# AUTORIDAD NACIONAL DE LICENCIAS AMBIENTALES

### RESOLUCIÓN N° 1841

**“Por la cual se resuelve un recurso de reposición interpuesto en contra de la Resolución 1146 del 5 de junio de 2023 y se toman otras determinaciones”**

**Figura 1. Criterios de delimitación del Área de Influencia del medio biótico presentada por la Sociedad.**

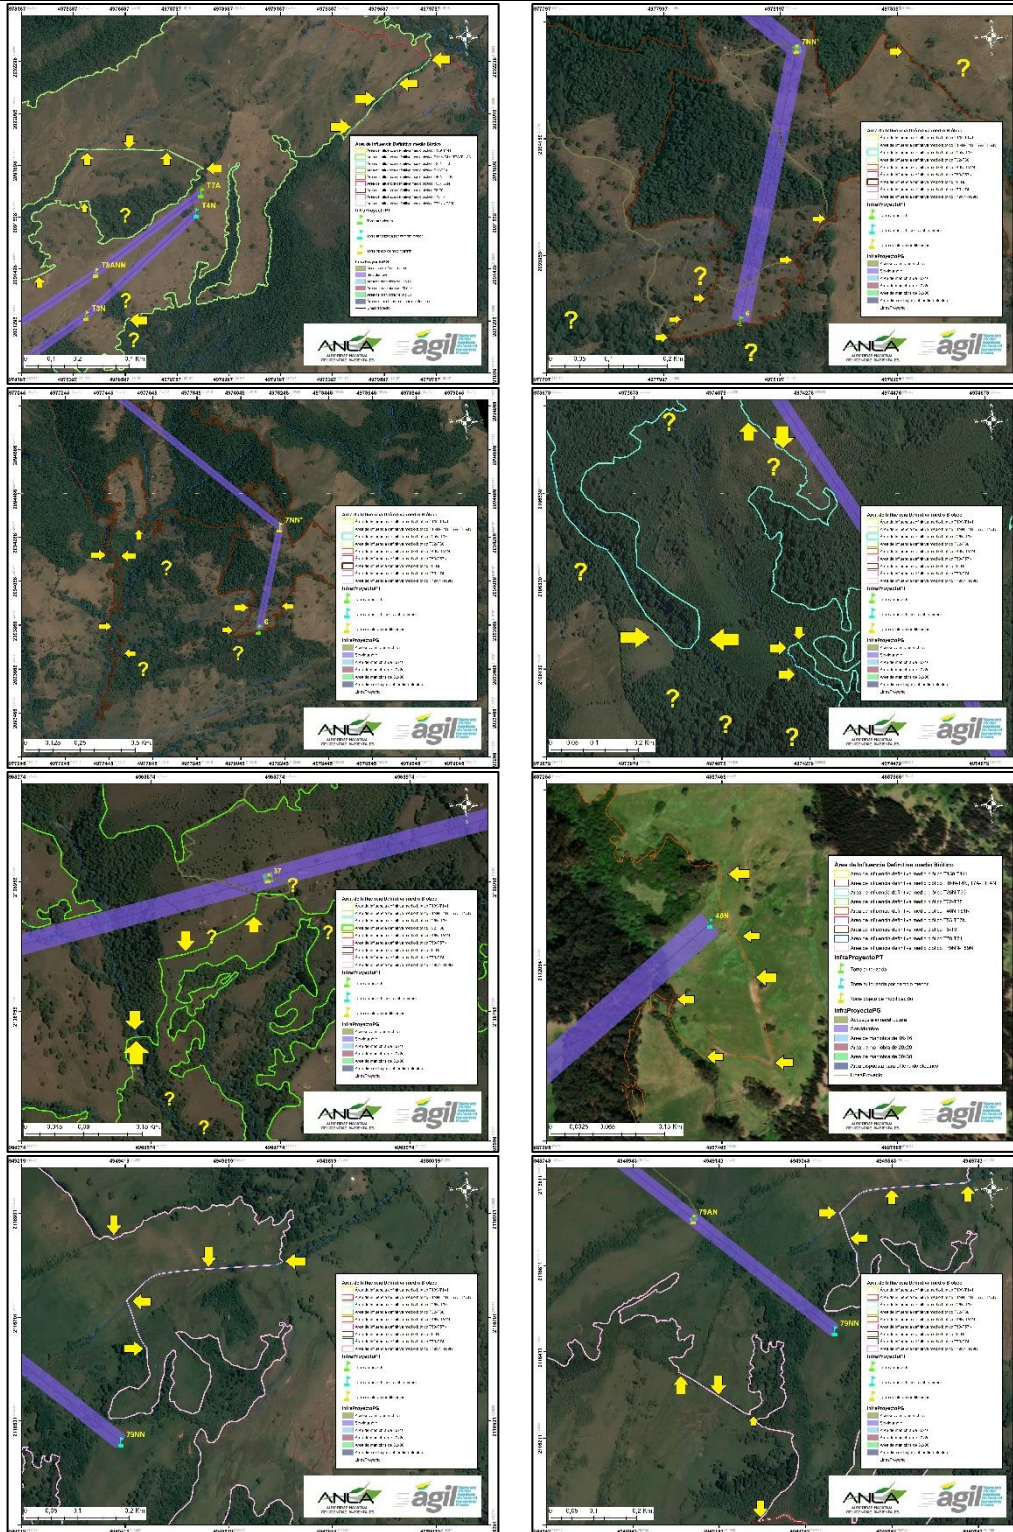
*Con respecto a la potencial trascendencia de impactos el Equipo Técnico Evaluador de la ANLA identificó que, en el área de influencia del medio biótico definida por la Sociedad, en diferentes sectores se realizó la delimitación con base a criterios físicos (p.ej. caminos, senderos y drenajes sencillos); áreas que se presentan en las siguientes figuras. Entre los diferentes ejemplos expuestos, también se identificó en la delimitación del área de influencia biótica áreas sin criterio de continuidad de coberturas naturales de la tierra (p.ej. bosque de galería y/o rípario, bosque denso alto de tierra firme, bosque fragmentado y vegetación secundaria), sitios donde se debe dar mayor prioridad durante la ejecución de los monitoreos de seguimiento de fauna silvestre y la verificación de medidas de manejo establecidas por el proyecto.*

De la misma forma, no se considera procedente revocar los numerales 3, 5 y 6 de la ficha “SFS Programa de seguimiento y monitoreo del recurso fauna”, como quiera que la evaluación realizada en el trámite de modificación de licencia ambiental generó incertidumbre de la trascendencia de los diferentes impactos negativos en los componentes de fauna y flora silvestre en diferentes sectores del área de influencia del medio biótico delimitada por la Sociedad, por esta razón fue necesario imponer las obligaciones establecidas en la ficha, en consecuencia, se confirman los numeral 3, 5 y 6 de la Ficha “SFS Programa de seguimiento y monitoreo del recurso fauna”, del ordinal i Medio Biótico del artículo noveno de la Resolución 1146 del 5 de junio de 2023, tal y como quedará plasmado en la parte resolutive del presente acto administrativo.
